REQUALIFICATION DE LA RN 10 A TRAPPES-EN-YVELINES

**PIÈCE H : AVIS DE L'AUTORITÉ ENVIRONNEMENTALE
ET RÉPONSE DU MAÎTRE D'OUVRAGE**

Avis délibéré de l'Autorité environnementale sur la requalification de la RN 10 et l'aménagement de surface du plateau urbain à Trappes-en-Yvelines (78)

n°Ae : 2016-53 et
2016-64

Figure 6 Evolution des trafics sur la RN 10 (source : études de trafic)

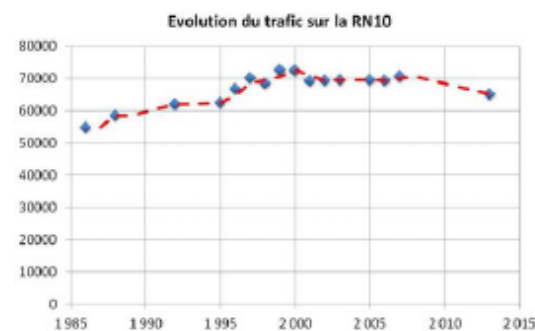
Les études de trafic²³ permettent d'observer, mais sans présentation du phénomène dans l'étude d'impact, une baisse des trafics sur la RN 10, de l'ordre de 10 %, depuis une quinzaine d'années²⁴.

L'Ae recommande aux maîtres d'ouvrage de produire une analyse des causes de la baisse de la circulation sur la RN 10 depuis 2000, et les éventuels reports sur d'autres voies et modes de transport.

A la page 15 de l'avis de l'Autorité Environnementale, le graphique de la figure 6 indique, sur une section de la RN10, un trafic de 70 000 véhicules par jour dans les années 2000, et un trafic de 65 000 véhicules par jour en 2015, soit une diminution de 5 000 véhicules, ce qui représente une baisse de 7% depuis 15 ans. Ce graphique illustre bien les constats de l'exploitant qui a observé une diminution du Trafic Moyen Journalier Annuel de l'ordre de 4 % sur la RN10 entre 2007 et 2013.
